(1) 三島ダム洪水吐復旧工事検討会設置要綱

(2) 三島ダム洪水吐復旧工事検討会議事概要

○三島ダム洪水吐復旧工事検討会 議事概要

○三島ダム洪水吐復旧工事検討会（第2回） 議事概要

図 10-2：No. 7~8 における基礎の置換(案)

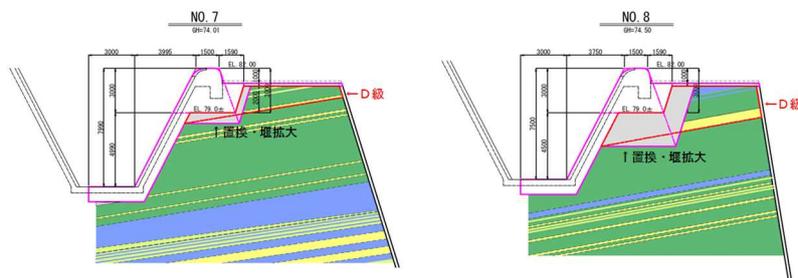
第2案(越流堰重力式+側壁)において、越流堰の下にD級が分布する区間がある(No. 4~No. 8)。

この場合においては、下図のように置換もしくは越流堰下面を下げるか、第1案を採用することが考えられる。

図 10-3: No. 4 における基礎の置換(案)

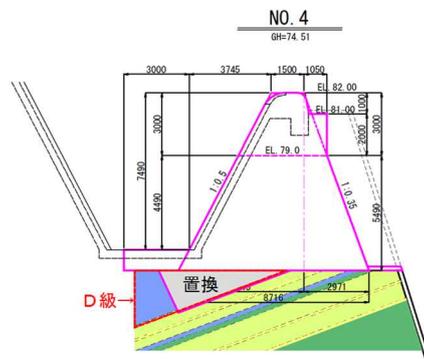
岩級区分においては、D級が基礎となる断面については、解析結果等を受けて必要に応じて除去し、側壁構造もしくは置換コンクリートで補うこととする。第1案(全体重力式)においては、No. 4が該当する。この場合においては、右図のように一部置換することが考えられる。

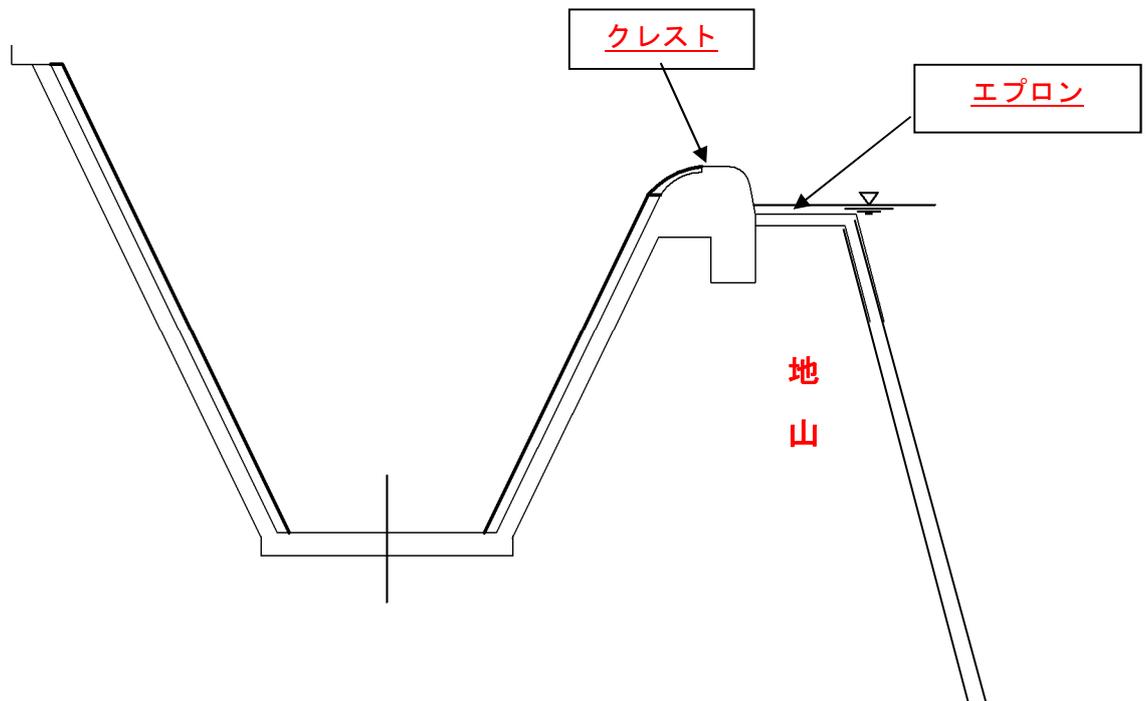
- (1) 調査結果
 - ・洪水吐の動態観測は、今後も注意深く行うこと。
- (2) 漏水の原因推定
 - ・今回の原因については、地山の解析結果からエプロン部、クレストの下部にひずみが生じやすい地山状態であるので、エプロン部下部からの浸水から地山が風化し、側壁と地山の隙間が形成され、漏水につながった。
 - ・過年度に実施した側壁の補強対策との因果関係はないと考えられる。
- (3) 抜本的対策の検討
 - ・越流堰重力式（案2）を優先して採用する。実施に当たっては、数値解析モデルにより重力式（案1）とすることも考えられるので、十分検証すること。
 - ・実施に当たっての留意点として、
 - ① ダム湖水面側の地形図（横断図）を作成する。
 - ② 底盤については、放水路の下流側についても施工時に調査を行うこと。
 - ③ 重力式の場合、マスコンクリートとして十分検討すること。
 - ④ 越流堰重力式の場合、一体構造とする時は、目地の設置等考慮が必要。
